大槌町 吉里吉里小学校校区（通学路合同点検 対策箇所図）

○が危険箇所
青線が通学路

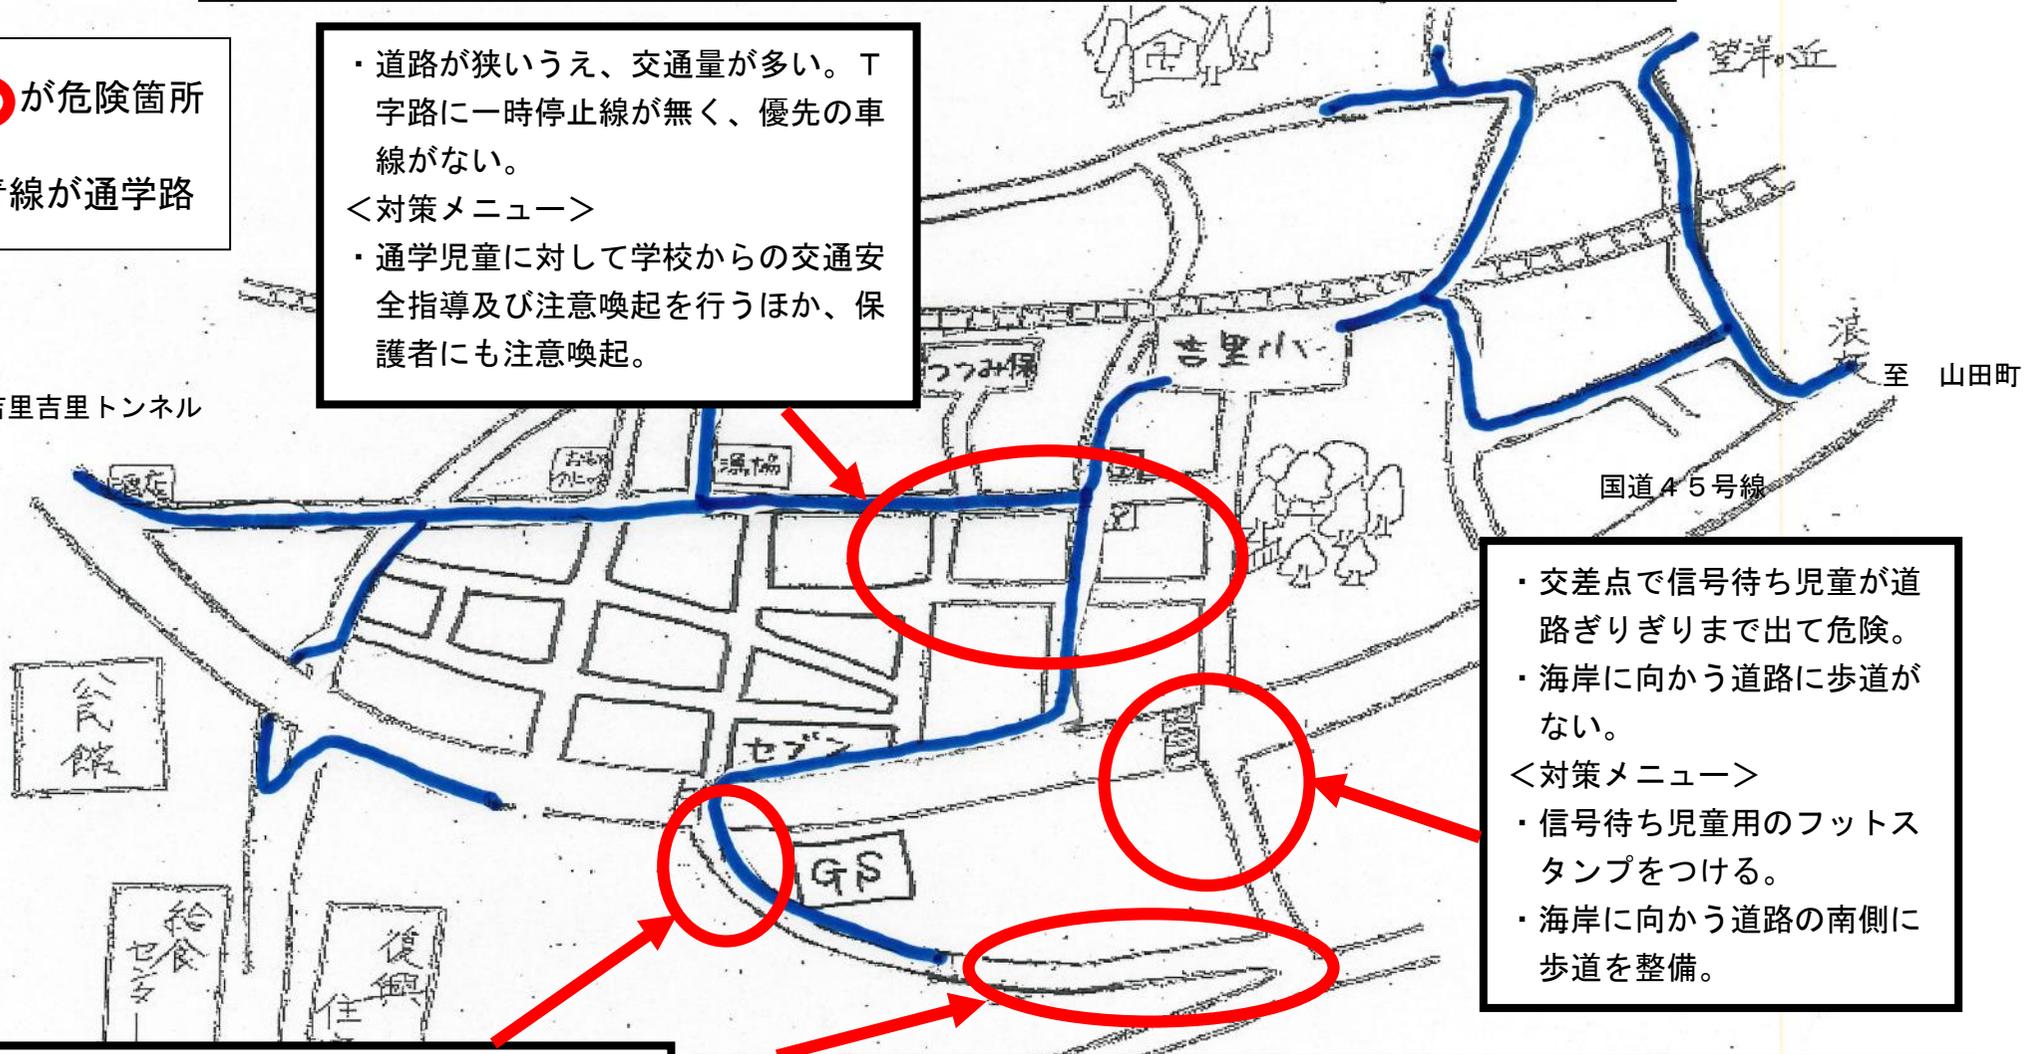
- ・道路が狭いうえ、交通量が多い。T字路に一時停止線が無く、優先の車線がない。
- <対策メニュー>
- ・通学児童に対して学校からの交通安全指導及び注意喚起を行うほか、保護者にも注意喚起。

- ・交差点で信号待ち児童が道路ぎりぎりまで出て危険。
 - ・海岸に向かう道路に歩道がない。
- <対策メニュー>
- ・信号待ち児童用のフットスタンプをつける。
 - ・海岸に向かう道路の南側に歩道を整備。

- ・セブンイレブン側から45号線を横断すると、吉里吉里学園中学部側に向かう横断歩道には信号機がないため危険。
- <対策メニュー>
- ・釜石警察署が歩行者用信号設置を上申。

- ・7月に熊が出没。
- <対策メニュー>
- ・吉里吉里派出所が下校時に定期的にパトロールを実施。
 - ・横断歩道の完成を待って、海岸南側の歩道での通学路に変更することを検討。
